REPÚBLICA DE PANAMÁ
MINISTERIO DE AMBIENTE

RESOLUCIÓN No. DEIA-IA-076-2023
De 25 de Octubre de 2023

Por la cual se resuelve la solicitud de evaluación del Estudio de Impacto Ambiental (EsIA), categoría II, del proyecto denominado: **BUENAVENTURA OESTE FASE 2** cuyo promotor es la sociedad **HACIENDA SANTA MONICA, S.A.**

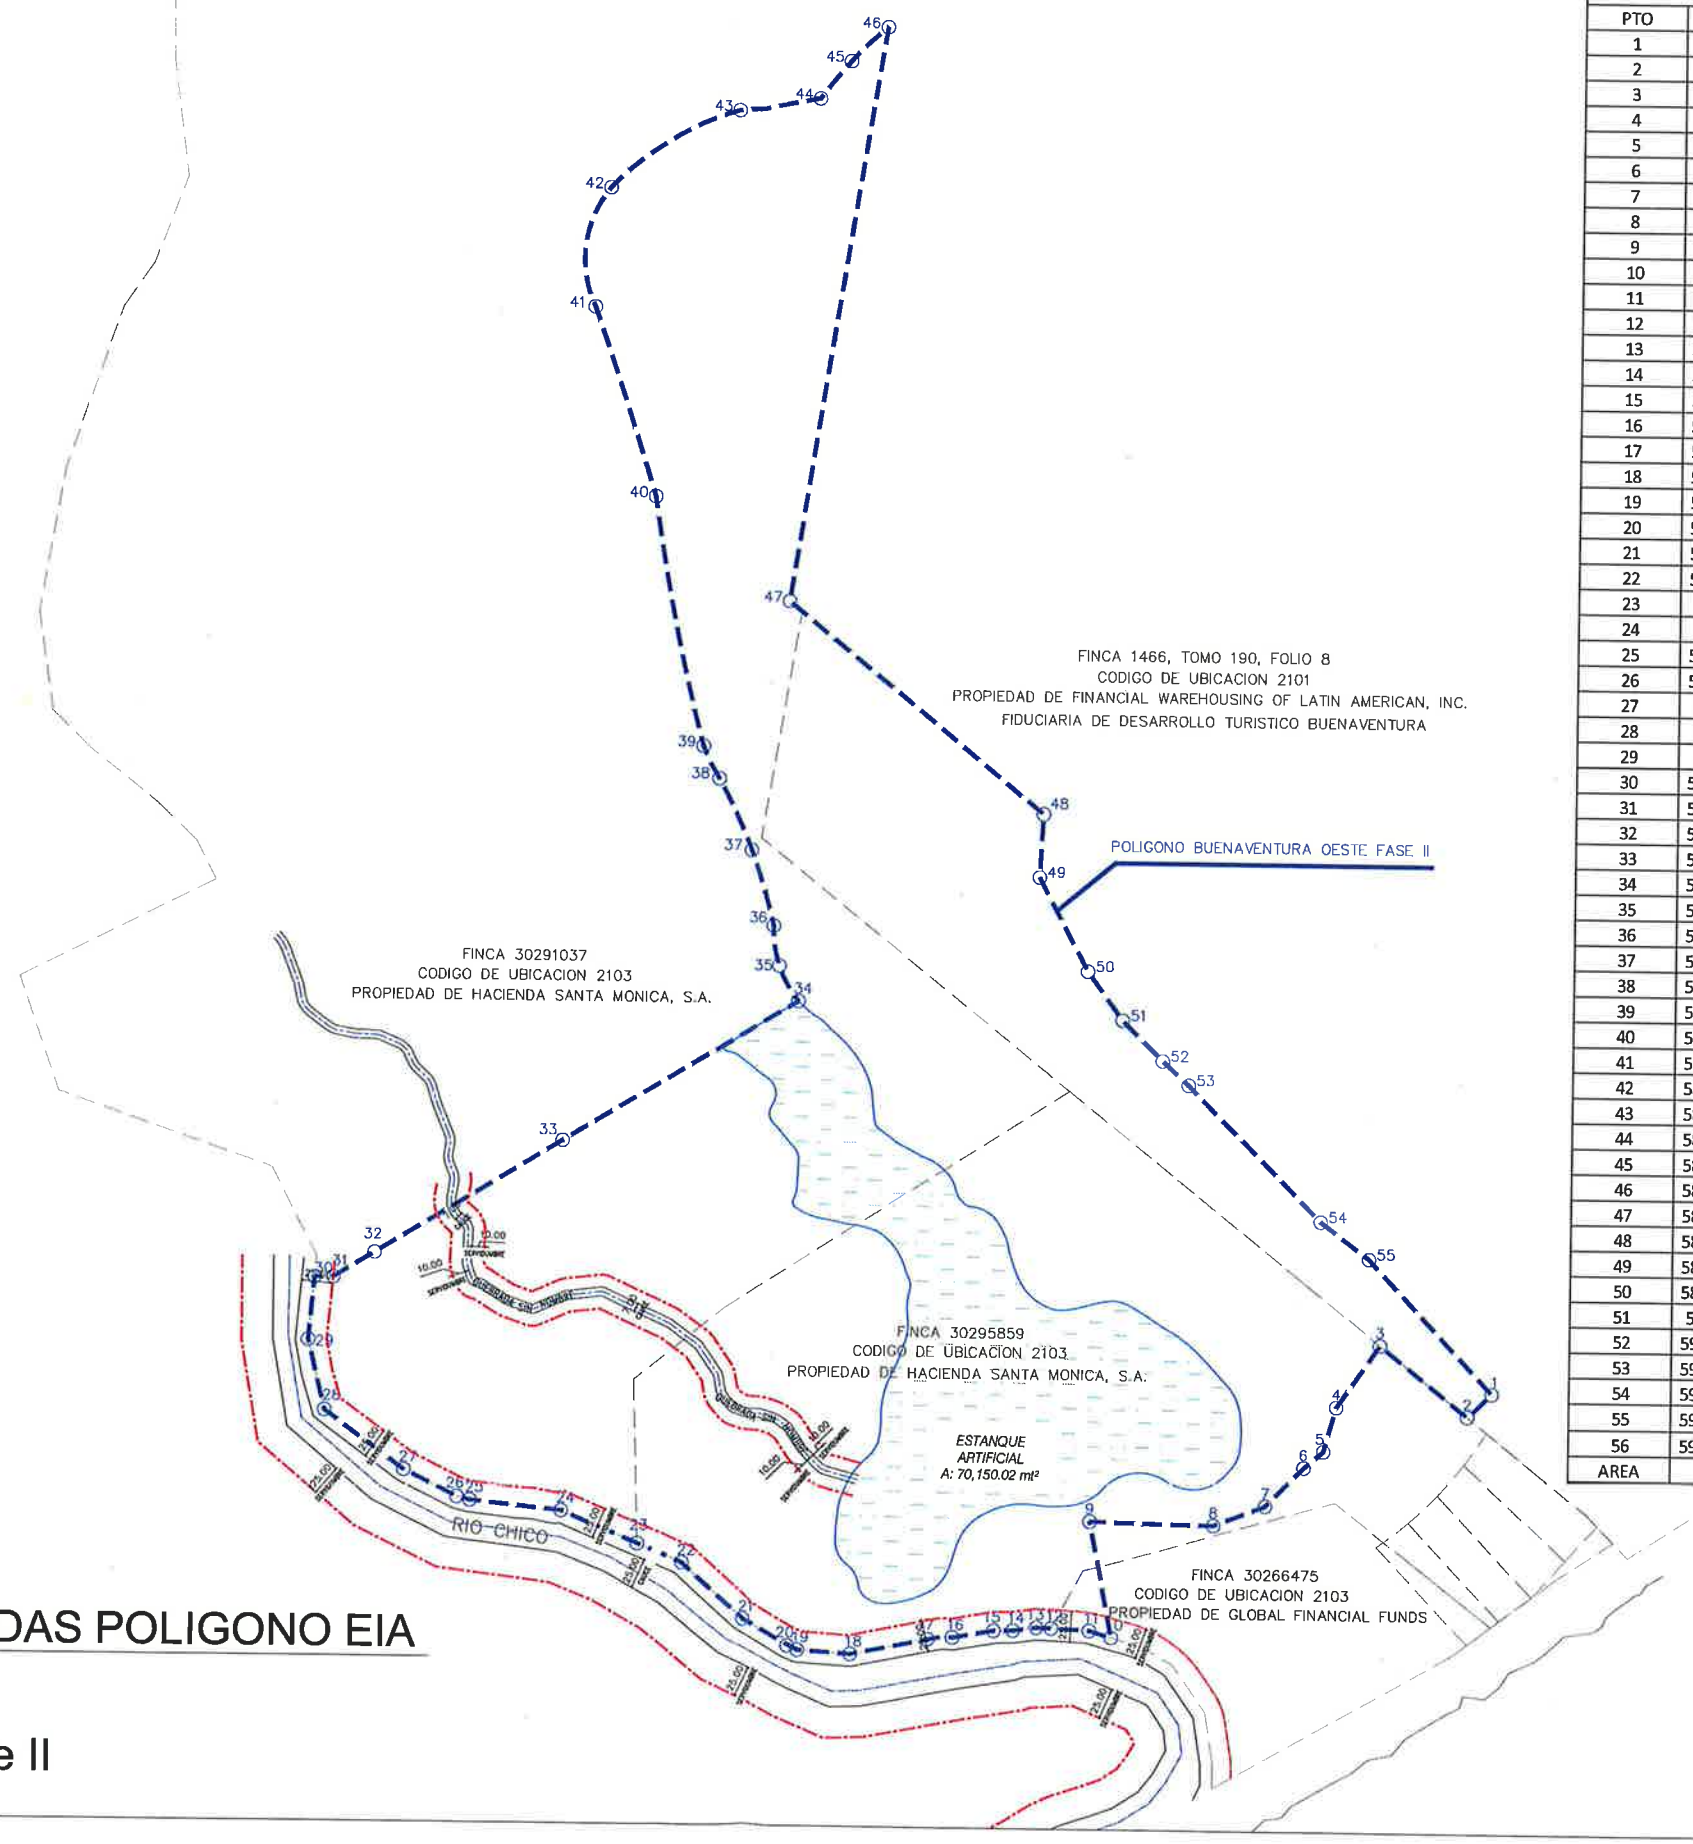
b. Presentar plano del polígono del proyecto donde se visualice de manera clara las fuentes hídricas con su respectivo ancho (cuerpo de agua superficial) con su correspondiente servidumbre de protección, en concordancia con lo establecido en el Artículo 23 de la Ley 1 de 3 de febrero de 1994 y Decreto Ejecutivo 55 de 1973 por el cual se Reglamentan las Servidumbres en Materia de Aguas donde indica en su capítulo I, artículo 5.

II. A continuación se presenta plano en donde se presentan las fuentes hídricas con sus respectivos anchos y polígono del estudio.

BV OESTE
Masterplan de Lotificación

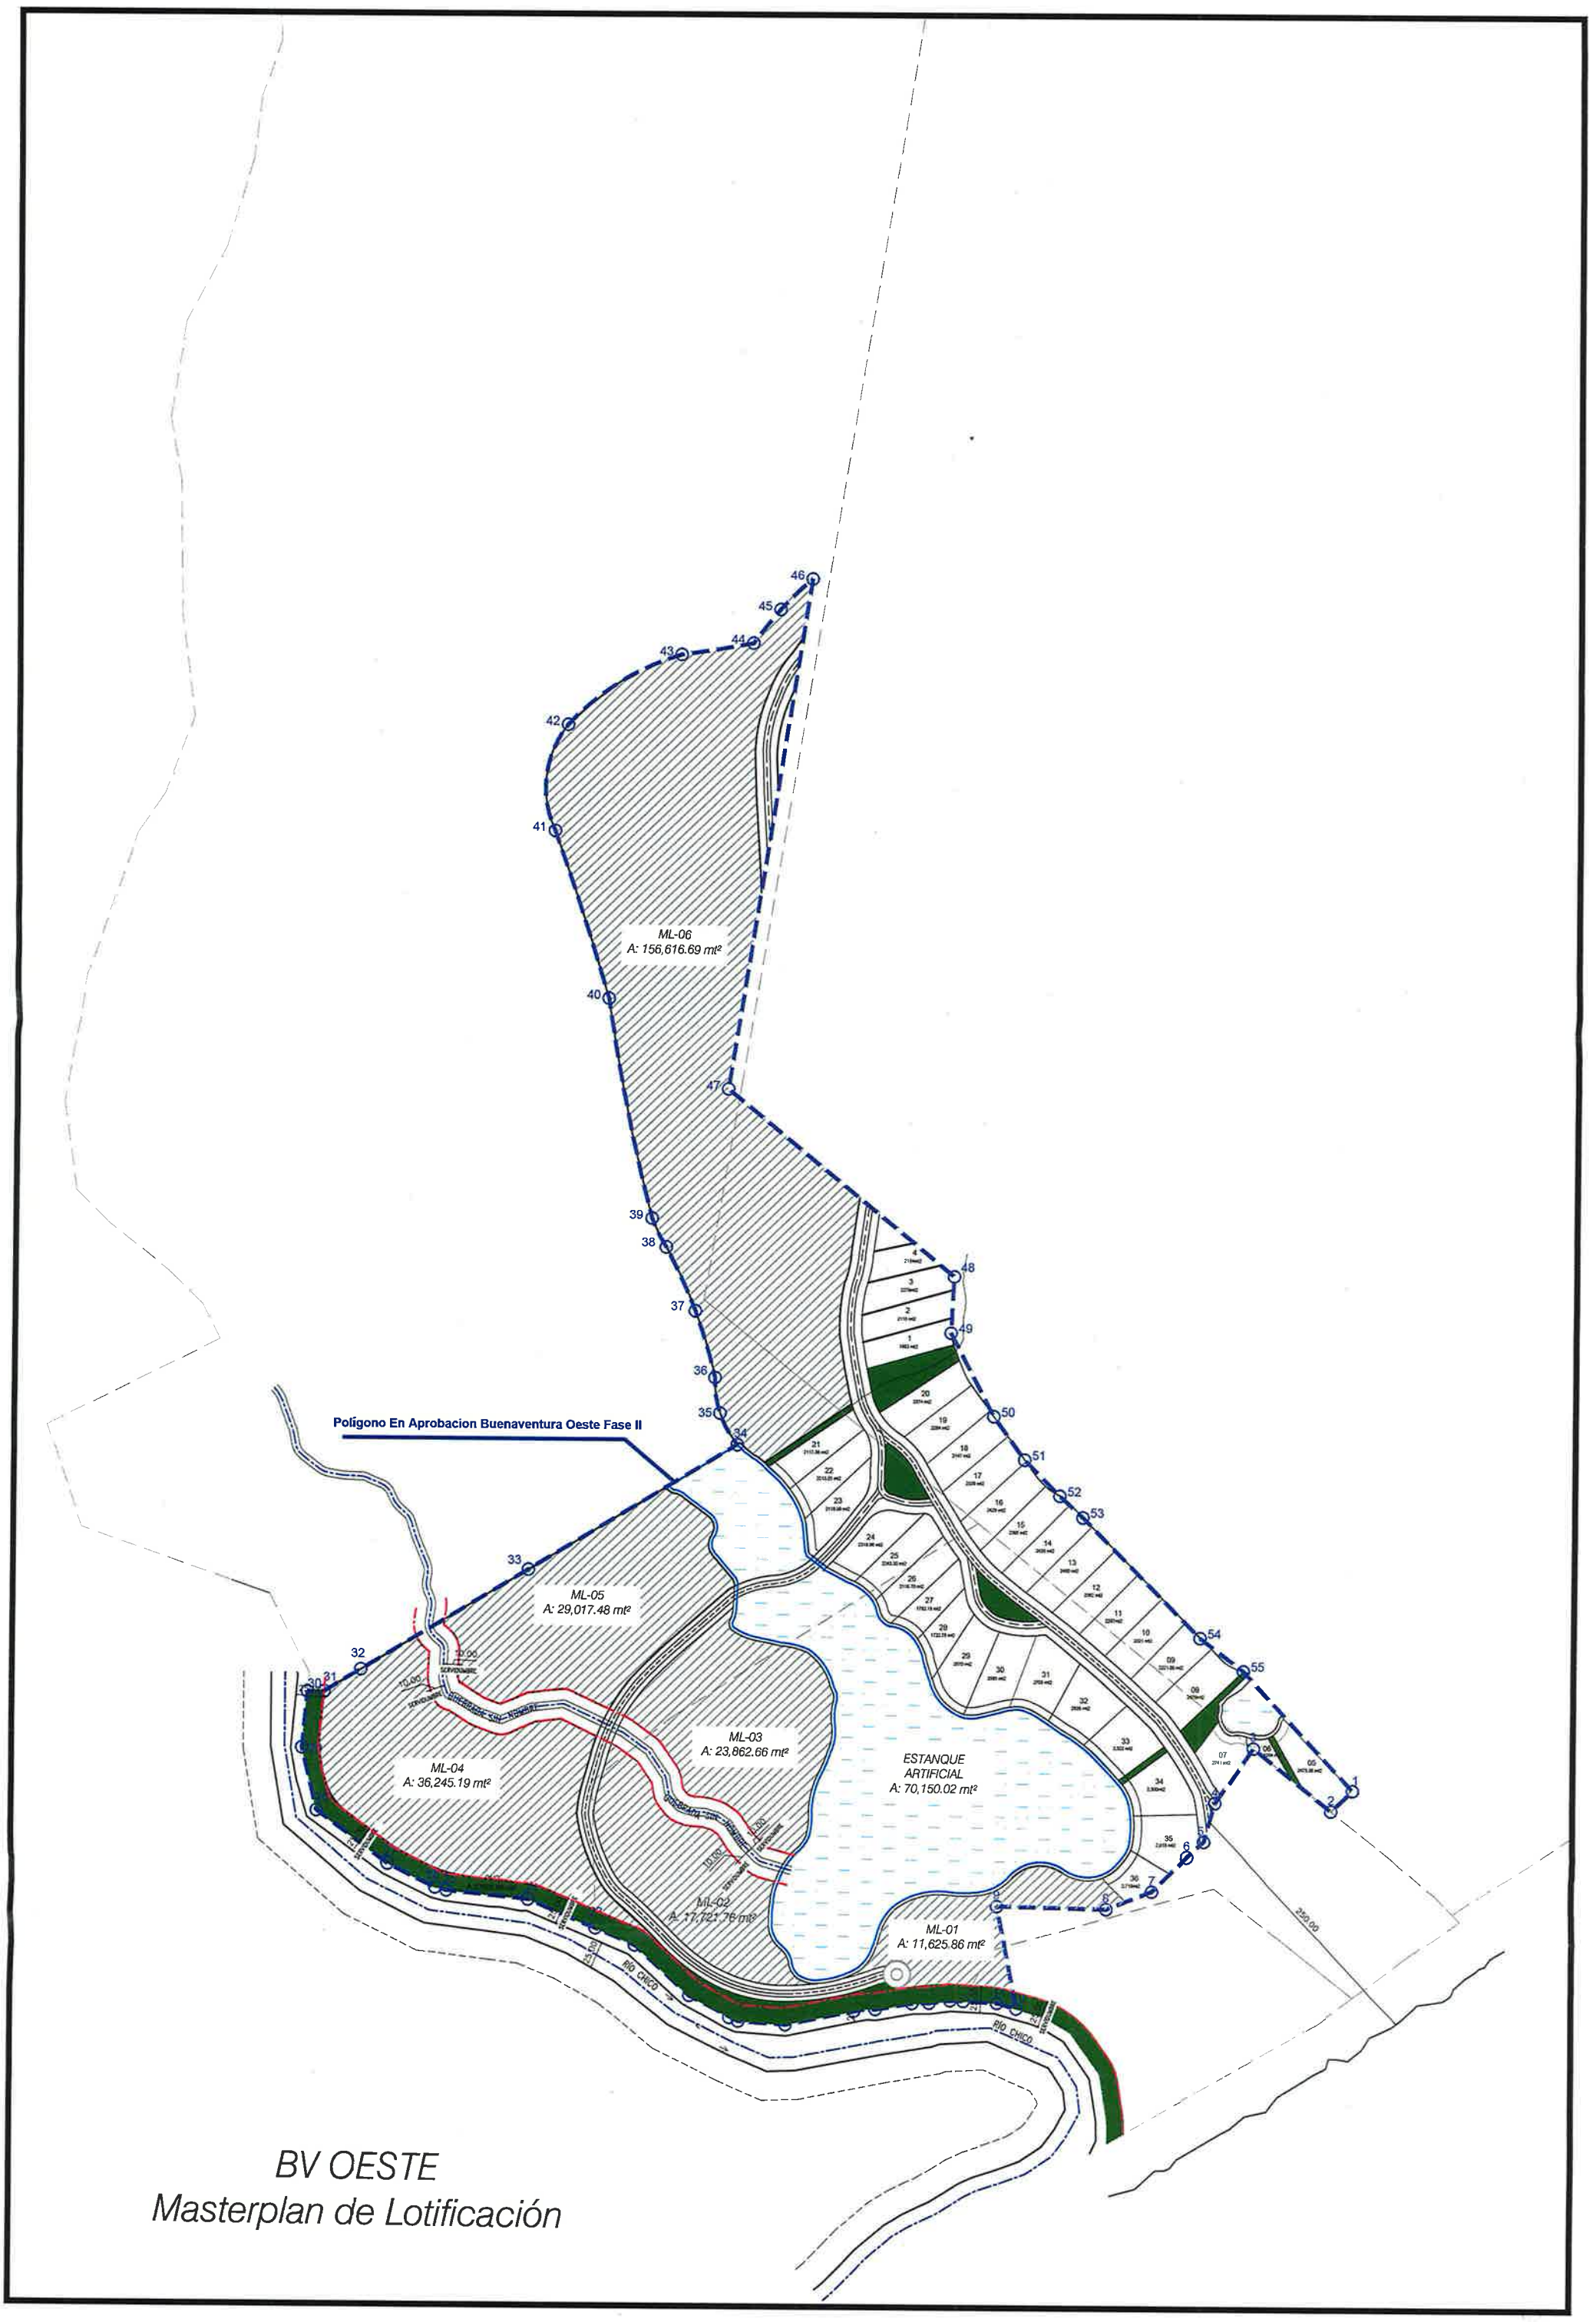
c. Presentar coordenadas del alineamiento de los cuerpos hídricos ((Río Chico y la Quebradas sin Nombre).
d. Presentar el plano del anteproyecto con la nueva distribución de los lotes integrando los cuerpos hídricos con su correspondiente servidumbre, en concordancia con lo establecido en el Artículo 23 de la Ley 1 de 3 de febrero de 1994 Forestal y Decreto Ejecutivo 55 de 1973 por el cual se Reglamentan las Servidumbres en Materia de Aguas su capítulo I, artículo 5.

IV. A continuación se presenta el Plano de Anteproyecto en donde se incorpora la fuente hídrica con la servidumbre demarcada conforme a la legislación correspondiente.

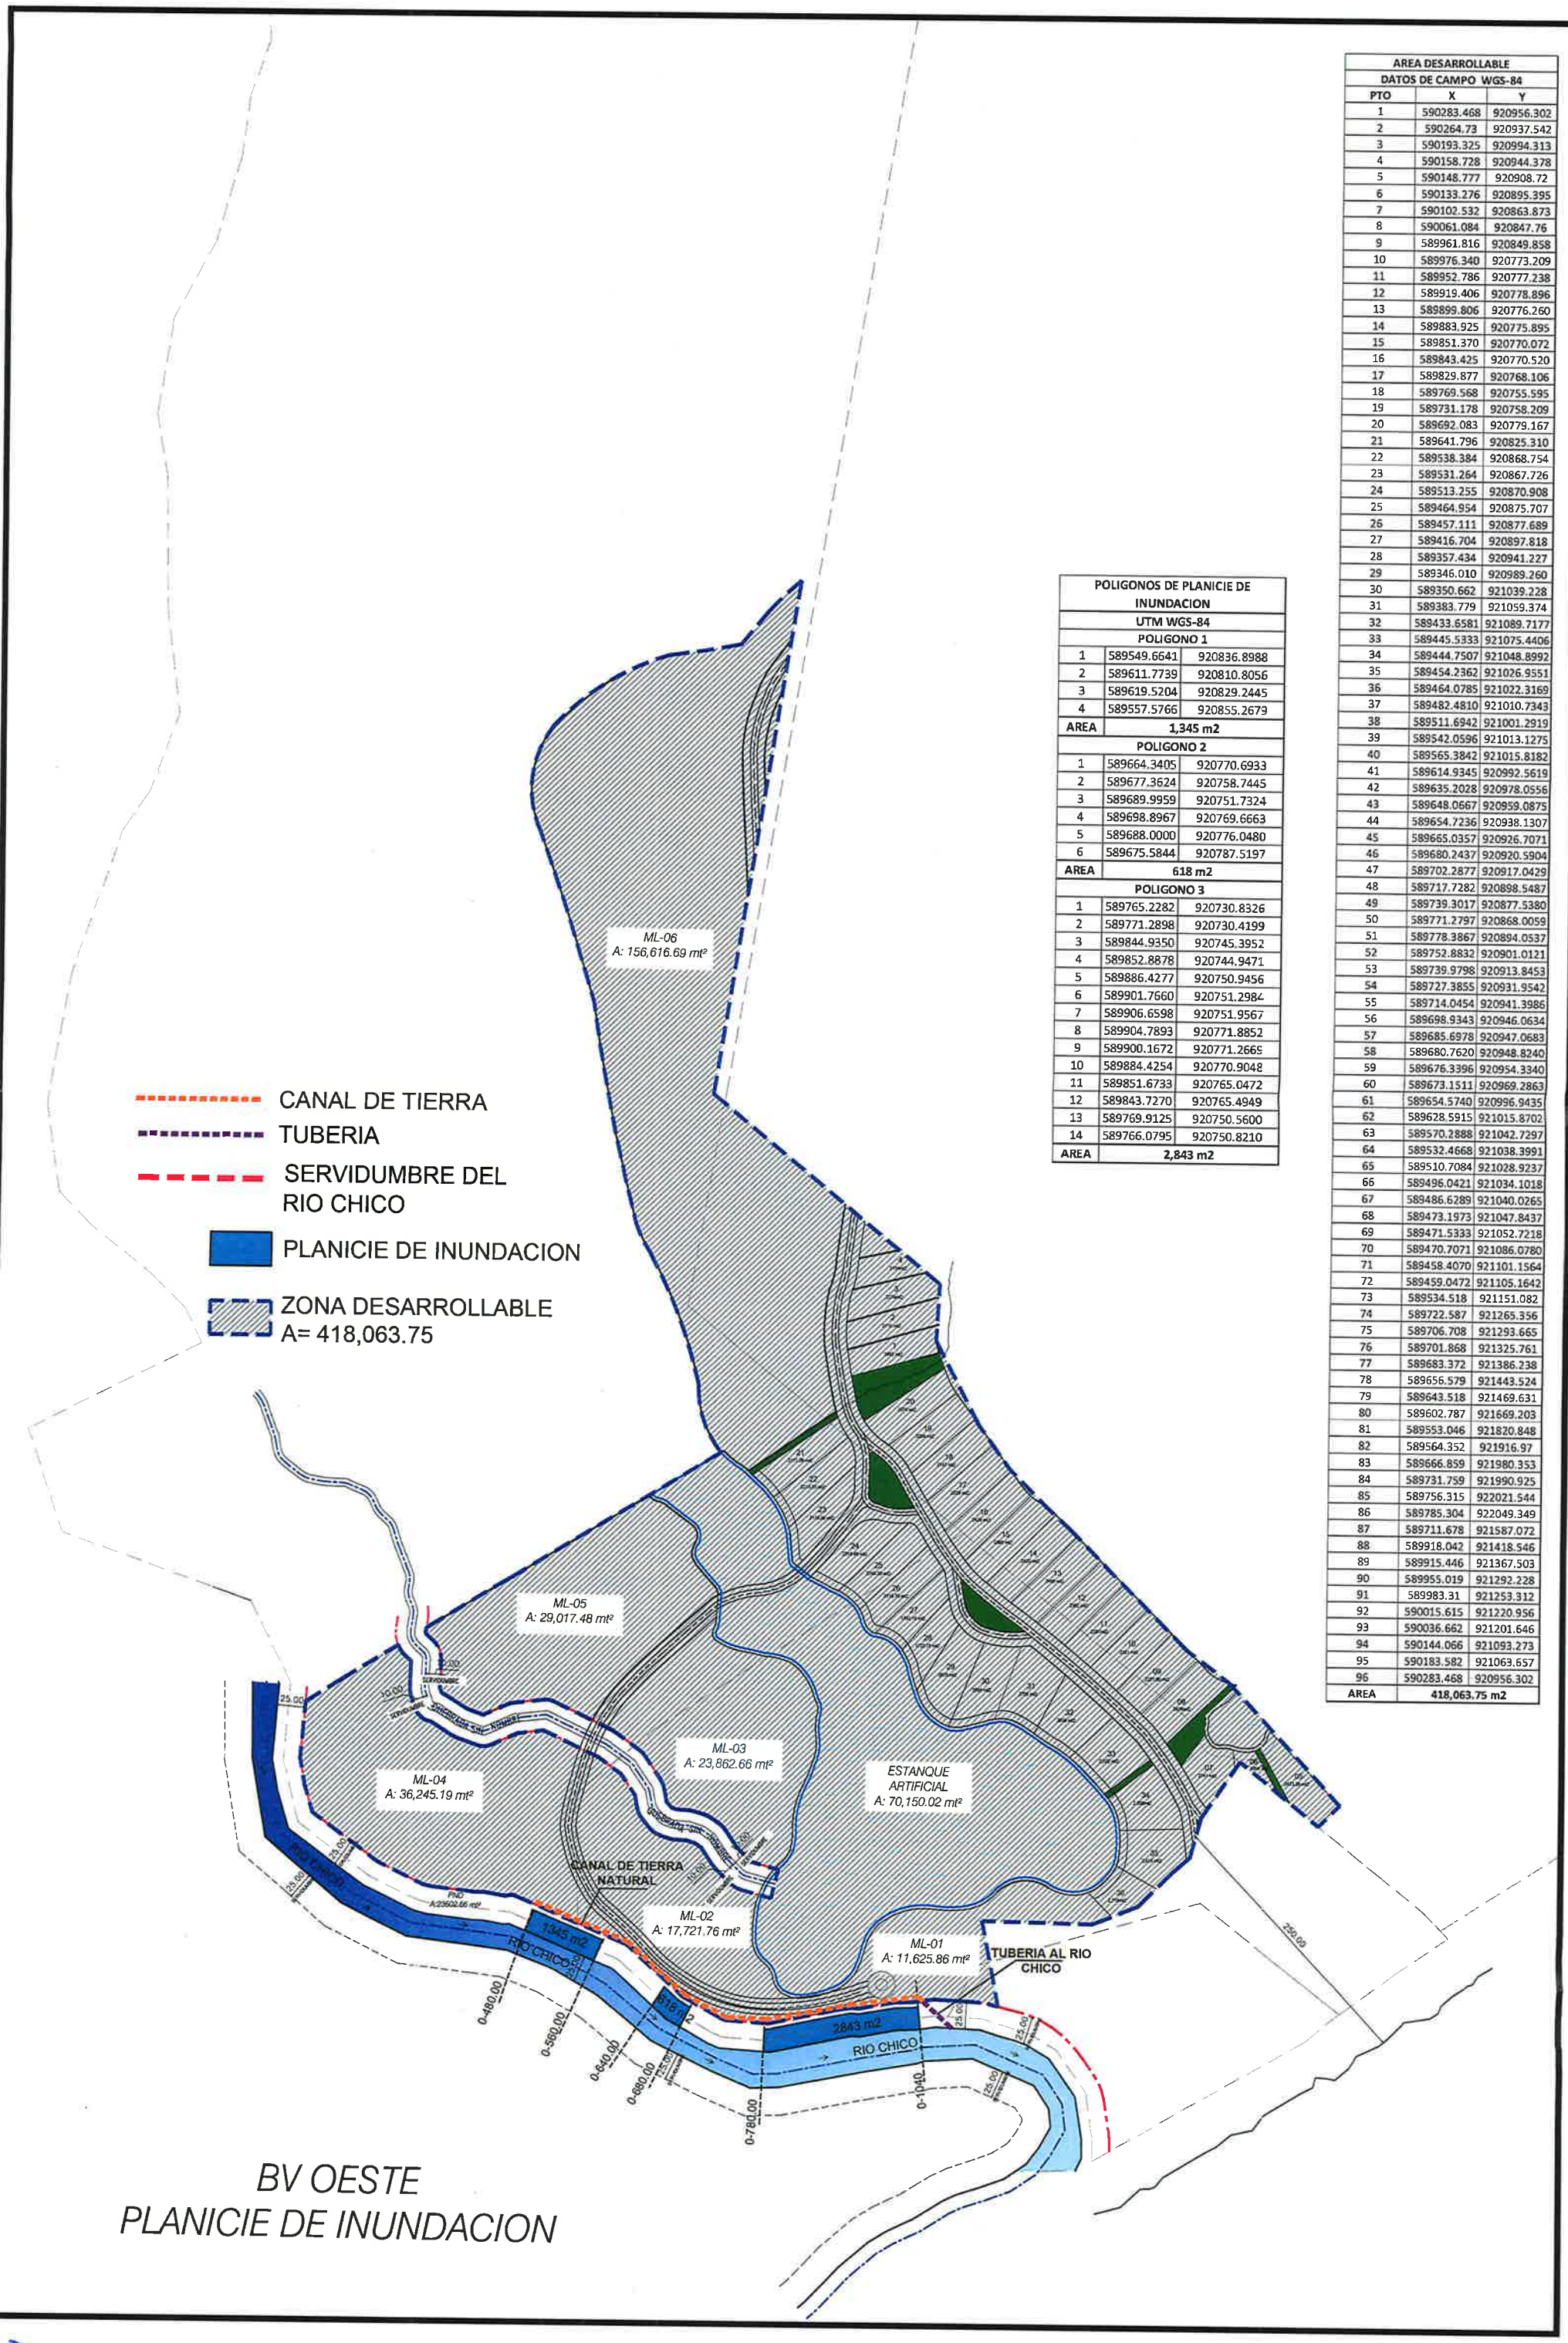
a. Presentar mapa de planicie de inundación de los cuerpos de agua presentes y colindantes en el área del proyecto, considerando los niveles seguros de terracerías.
    b. Presentar Planos de los perfiles de corte y relleno donde se establezca: el volumen de movimiento de tierra a generar en el proyecto y volumen de material de relleno e indicar los niveles seguros de terracería.

- **Respecto a la pregunta 4**, el promotor da respuesta a cada uno de los subpuntos solicitados de la forma siguiente:
    - **Al subpunto (a)**, donde se solicitaba presentar mapa de planicie de inundación de los cuerpos de agua presentes y colindantes al área del proyecto, considerando los niveles seguros de terracería. Al respecto, el promotor aportó plano de inundación de los cuerpos de agua presentes y colindantes con el proyecto (ver foja 226 del expediente administrativo)
